## 改善箇所説明図

### 基準不適合発生箇所

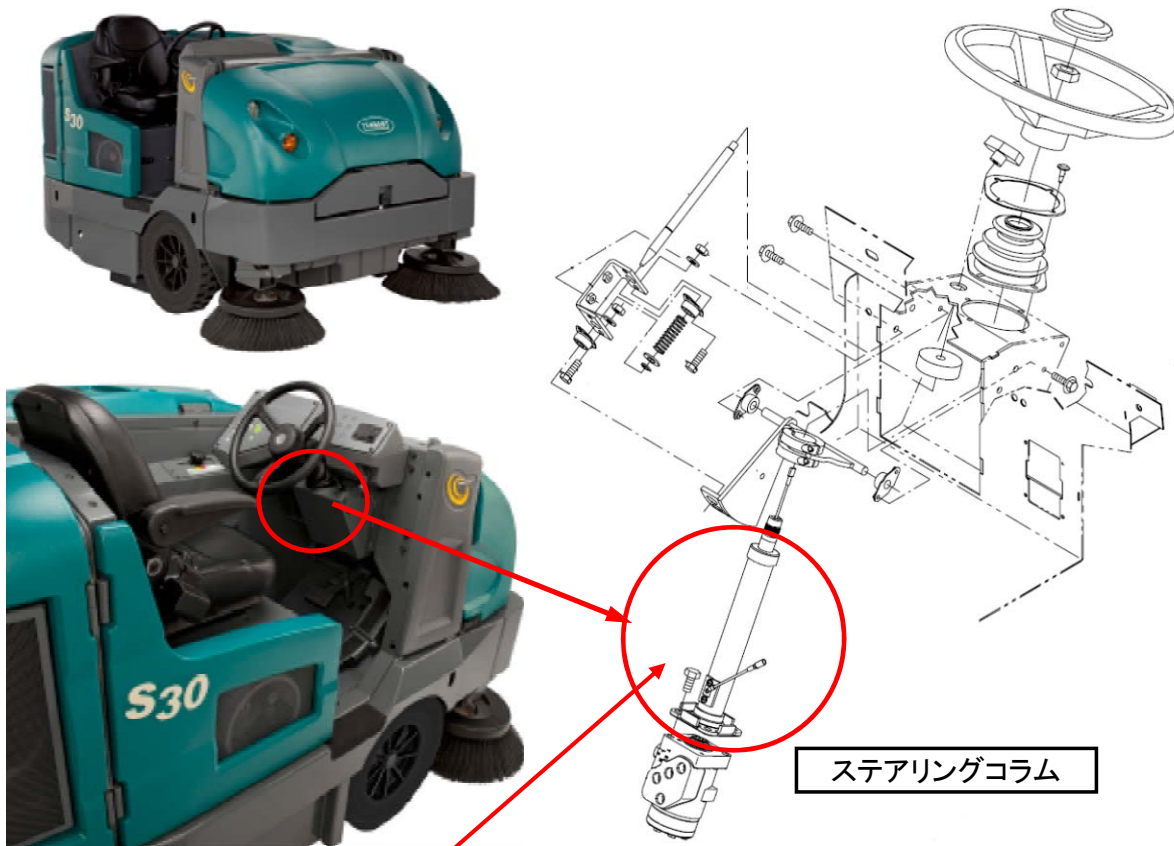
かじ取り装置において、ステアリングコラムのセンターシャフト溶接加工が不適切な  
ものがあるため、当該シャフト溶接部が損傷し、センターシャフトが空回りして、かじ  
取り操作ができなくなるおそれがある。

- ・ ステアリングコラムを良品に交換する。

- ・ ステアリングコラム取り付けボルトに白色ペイントを塗布する。
